# Bericht an den Gemeinderat

**Betreff: Städtebauliche Potentialanalyse Steyergasse Nord**

# Prüfbericht

Gegenstand dieses Prüfberichts ist der Vorentwurf des Projektes „Straßenbahnbetriebshof Steyrergasse Süd“. Der Vorentwurf wurde durch die Generalplaner „ARGE Ederer, Haghirian – Werner Consult“ in Kooperation mit Wendl ZT im Auftrag der Graz Holding erstellt und am 30.1.2024 übermittelt.

Lageplan Erdgeschoss, Neubau Variante A

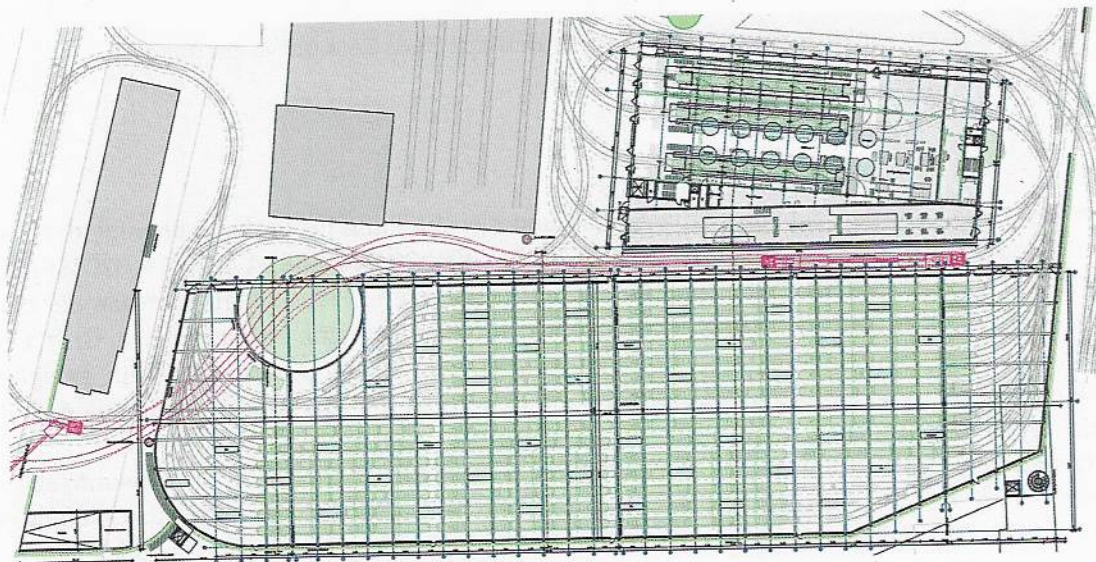
Variante ist grundsätzlich umsetzbar, hat jedoch signifikante funktionelle Einschränkungen:

- Zu geringer Gleisabstand in der Betriebswerkstätte für effiziente Arbeitsabwicklung.
- Räumliche und funktionelle Einschränkungen durch das Lichtraumprofil im Einfahrtsbereich.
- Räumliche und funktionelle Einschränkungen durch bestehende TGA Infrastruktur.
- Errichtung der Mittengruben und ARA Wasseraufbereitungstanks bergen hohes Umsetzungsrisiko im Bestandsfundamentbereich.
- Unklare statische Verhältnisse für Montage Krananlage.
- Die Betriebswerkstätte wäre für die Bearbeitung von zwei langen Fahrzeugen hintereinander bei der Variante A zu kurz.

Lageplan Erdgeschoss, Neubau Variante B

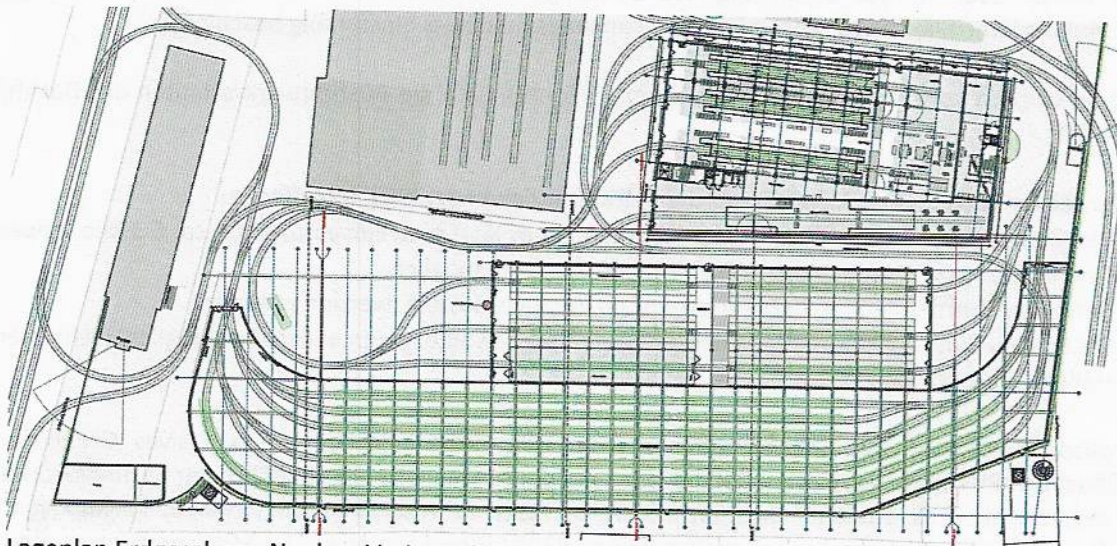
Bei der Variante B wird die Größe der Abstellhalle reduziert, Statt 45 werden 25 Abstellplätze vorgesehen. Statt des Umbaus der Bestandsremise bzw. der bestehenden Betriebswerkstätte wird ein Neubau für die Betriebswerkstätte mit 4 Arbeitsständen, einem Reservestand und einer Außenreinigungsanlage vorgesehen. Im Bereich der Hauptwerkstätte kann auf die Durchfahrtsgleise verzichtet werden und so ein besseres Angebot für Detailwerkstätten geschaffen werden.

- Die neue Konfiguration lässt einen effizienteren Betriebsablauf im Bereich der Betriebs- und Hauptwerkstätten erwarten.
- Die Risiken für einen Umbau (Gleissanierung) im Bereich der bestehenden Remise werden reduziert.
- Das Bauvolumen der Hallen wurde verkleinert.
- Die Gleisanlage wird vereinfacht, was zu niedrigeren Errichtungs- und Erhaltungskosten führt.
- Entfall von 14 Straßenbahn-Abstellplätzen.

**Vom Büro Zechner & Zechner ZT GmbH wurde klar die Empfehlung abgegeben, dass die Variante B statt der bisheriger Variante A weiterverfolgt werden sollte.**

Untergeschoss Variante B mit dem Neubau Betriebswerkstätte

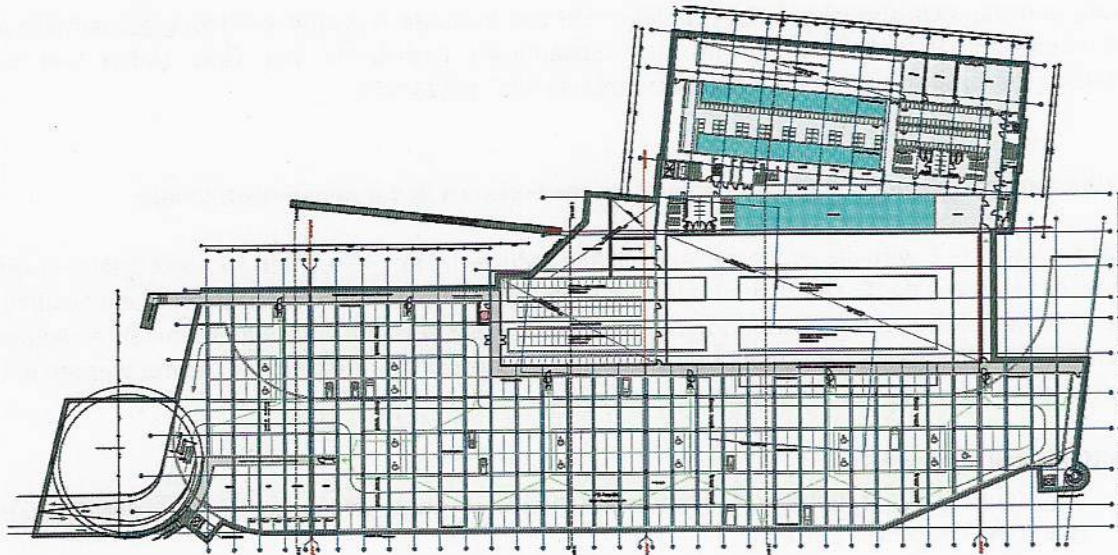
Änderungen ergeben sich bei der Variante B auch im Untergeschoss. Dabei muss die Garage in Richtung Osten verschoben werden, um den Gruben der Betriebswerkstätte auszuweichen. Statt 240 Stellplätze bei der Variante A können nun in der Variante B 235 Stellplätze realisiert werden.

Dachfläche der Abstellhalle nicht halböffentlich zugänglich

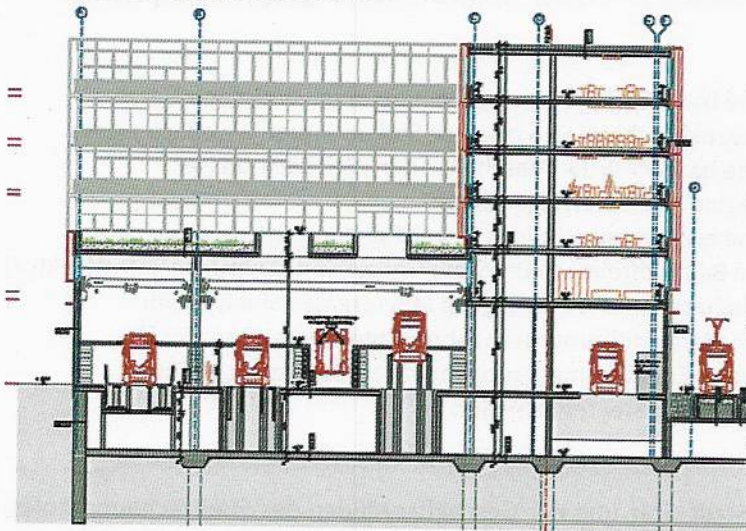
- Der Verzicht eines halböffentlich begehbaren Daches lässt eine Einsparung von ca. € 3 Mio. erwarten.
- Eine intensivere Nutzung mittels PV Modulen wird nun möglich.
- Betriebsgefährdende Einschränkungen durch Vandalismus o.ä. werden reduziert.
- Die Erschließung der Überbauung der Hauptwerkstätte sollte, wenn betrieblich möglich, nicht über das Hallendach erfolgen.

Es wurde empfohlen die Hallendachfläche nicht öffentlich begehbare als extensives Gründach mit großflächiger PV Anlage ausführen. Dabei stehen auf der Abstellhalle einschließlich der Betriebswerkstätte mit der Variante B ca. 9.000 m<sup>2</sup> Dachfläche bzw. ca. 5.500 m<sup>2</sup> Netto-Paneel-Fläche zur Verfügung. Dabei würde eine Gesamtleistung, bei 1,7 m<sup>2</sup>/Paneel und 430Wp/Paneel, von ca. 1,4 MWp erzeugt werden.

Auszug Architekturplan

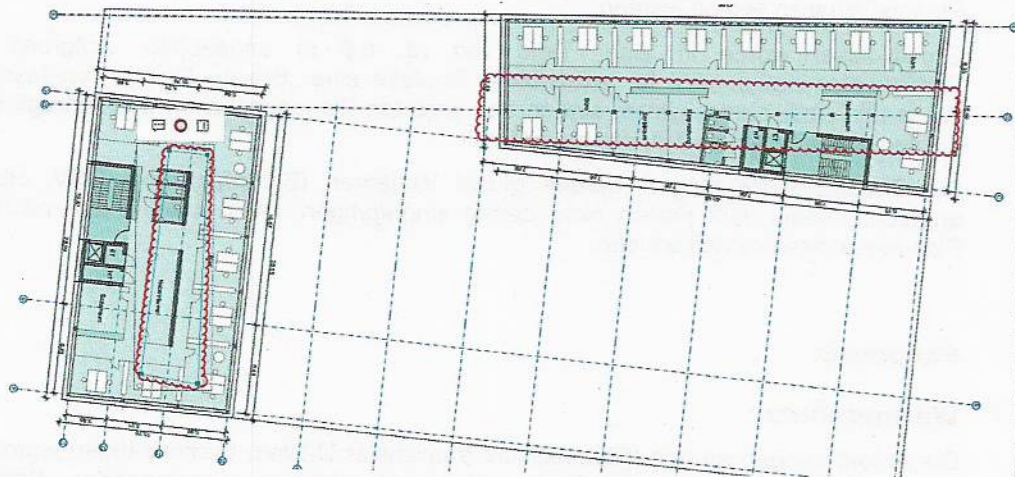
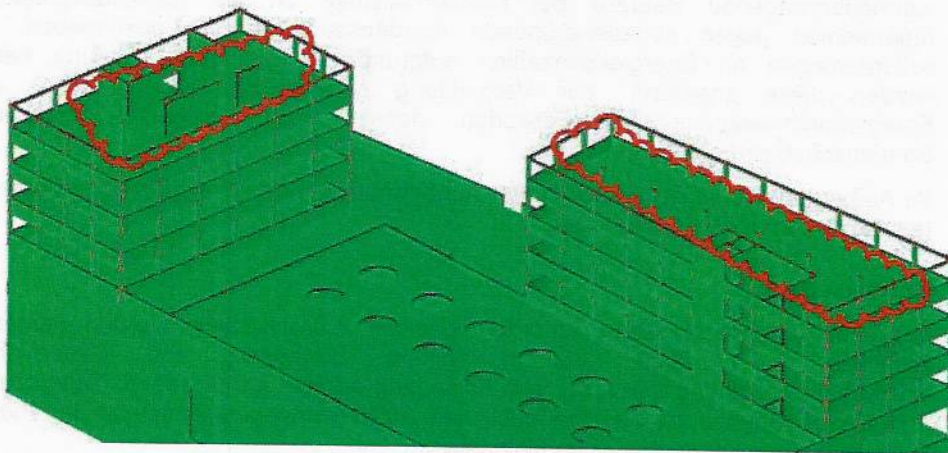
Pläne und Rechenmodell stimmen nicht ganz überein (sh. nachfolgende Abbildung). Dies sollte in den weiteren Planungsphasen in Einklang gebracht werden.

In Achse 10 kommen die oberirdischen Geschosse auf einem Träger im EG zu liegen. Die Trägerhöhe ist im in den weiteren Planungsphasen zu prüfen.
